dotyczy postępowania o udzielenie zamówienia publicznego pn.: **Wykonanie robót budowlanych w budynkach placówek oświatowych w gminie Czersk z podziałem na części.**

Ogłoszenie nr 2024/BZP 00391855/01 z dnia 2024-07-02

### WYJAŚNIENIE TREŚCI SWZ

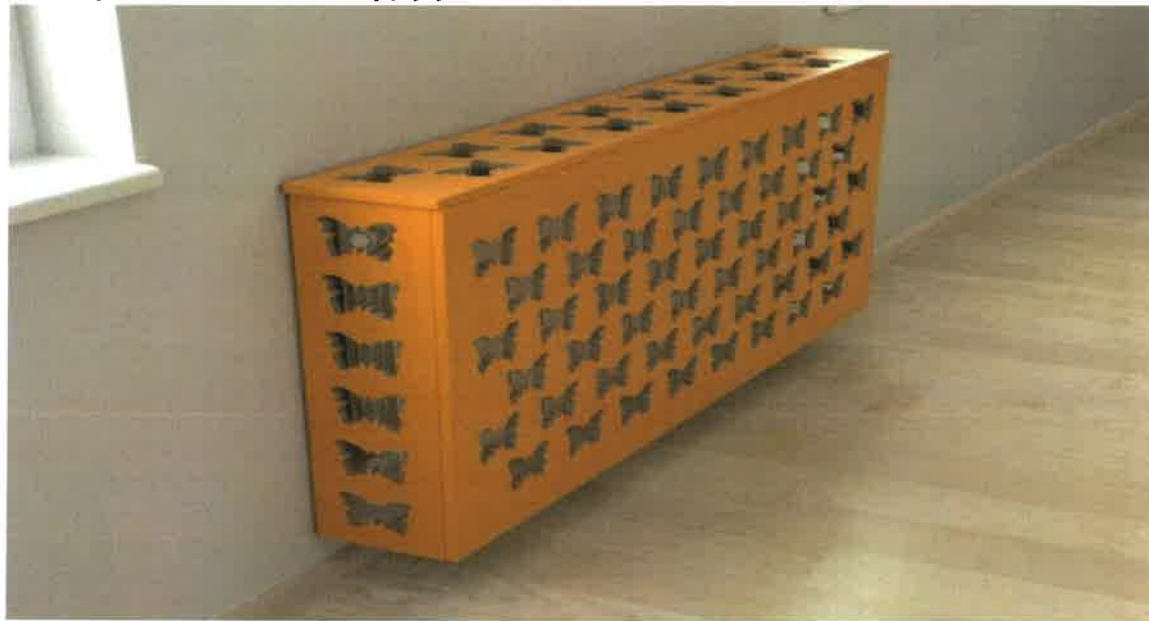
Pkt. 1.4.7. Wykonanie nowych osłon grzejników na korytarzu (parter, I piętro, II piętro) ile grzejników i jaki rodzaj osłon?

Wykonanie osłon dla grzejników na parterze - 8 szt., na I piętrze - 8 szt., na II piętrze 6 szt. Poniżej przedstawiono proponowany rodzaj osłony. Kolor i kształt do uzgodnienia z Zamawiającym. Osłona wykonana z laminowanej płyty MDF 16mm.

Poniższe zdjęcia pokazują grzejniki, na których trzeba zamontować osłony.

Zdjęcia przedstawiają obecny wygląd korytarzy na I i II piętrze.

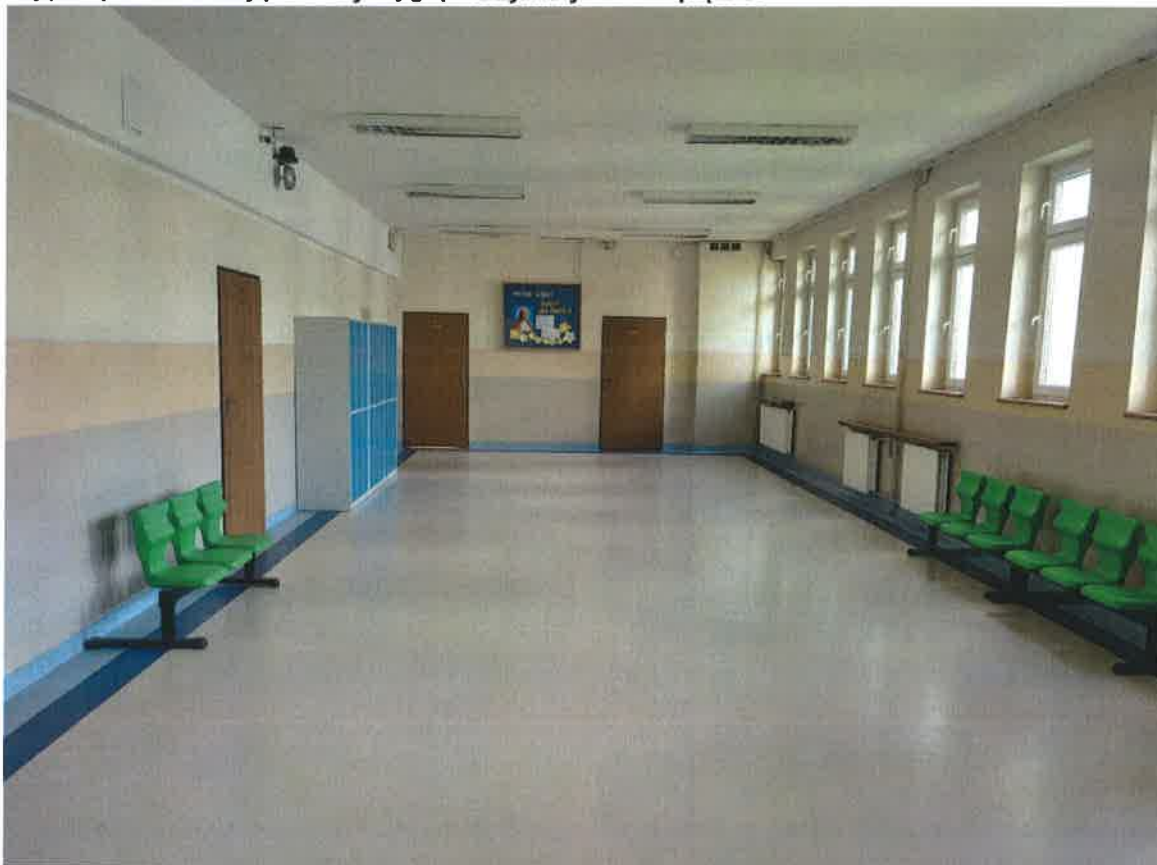
Pkt. 1.4.9. Wykonanie ubytków w gładzi gipsowych oraz malowania na korytarzu I i II piętra jakie farby użyć?

Należy przygotować sufity i ściany poprzez usuwanie starej farby, uzupełnienie ubytków, położenie gładzi oraz zagruntowanie, a następnie malowanie (pom. 2.2 i 3.2). Sufit farba emulsja biała. Ściany farby kolorowe lateksowe. Kolorystyka do ustalenia z Zamawiającym. Do Wykonawcy należeć też będzie ewentualny konieczny demontaż, a potem montaż elementów instalacji niskoprądowych np. monitoring, czujki itp., oraz tablic informacyjnych.
